品番	HH02048R	品名	床排水アジャスター	1 / 3
----	----------	----	-----------	-------

衛生陶器補修品互換性情報 No. E0012

件名 排水アジャスターの互換性について

新旧製品の違い

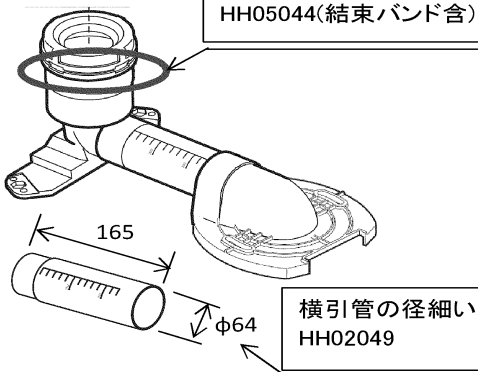
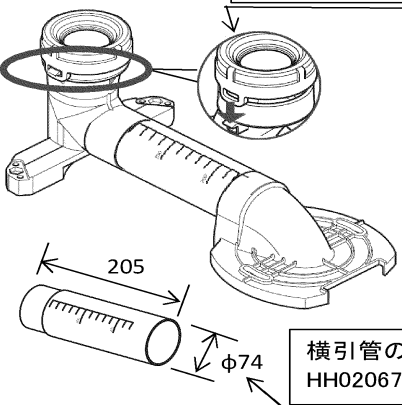
HH02048(廃番):
旧タイプ(5.5L/4.8Lネオレスト用)
発売2007/08～
CS967BM, CS967BHM(5.5L)
発売2009/08～
CS969BM, CS969BHM(4.8L)

ゴムジョイントは
結束バンド巻き
HH05044(結束バンド含)

横引管の径細い
HH02049

HH02048R:
新タイプ(3.8Lネオレスト用)
発売2012/02～
CS985BM, CS985BHM

ゴムジョイントは
【引っかけ式】

横引管の径太い
HH02067

- 《ポイント》
- ・旧アジャスター(HH02048)は5.5L/4.8Lネオレスト用であり、3.8Lのネオレストには使えません。(能力が出ません)
 - ・新アジャスター(HH02048R)は3.8Lネオレスト用ですが、5.5L/4.8Lのネオレストにもご利用頂けます。
ただしその際、新ソケットを使っても3.8L洗浄ができるようになるわけではなく、あくまで5.5L/4.8Lネオレストとしてご利用頂く事になります。
 - ・新アジャスターごと利用する場合は、5.5L/4.8Lネオレストでもご利用頂けますが、ゴムジョイントのみ交換したい場合は新旧の互換性はありません。
HH02048にはHH05044、HH02048RにはHH05151をご利用ください。
 - ・同様に横引管も、部品単位での互換性はありません。
HH02048にはHH02049、HH02048RにはHH02067をご利用ください。
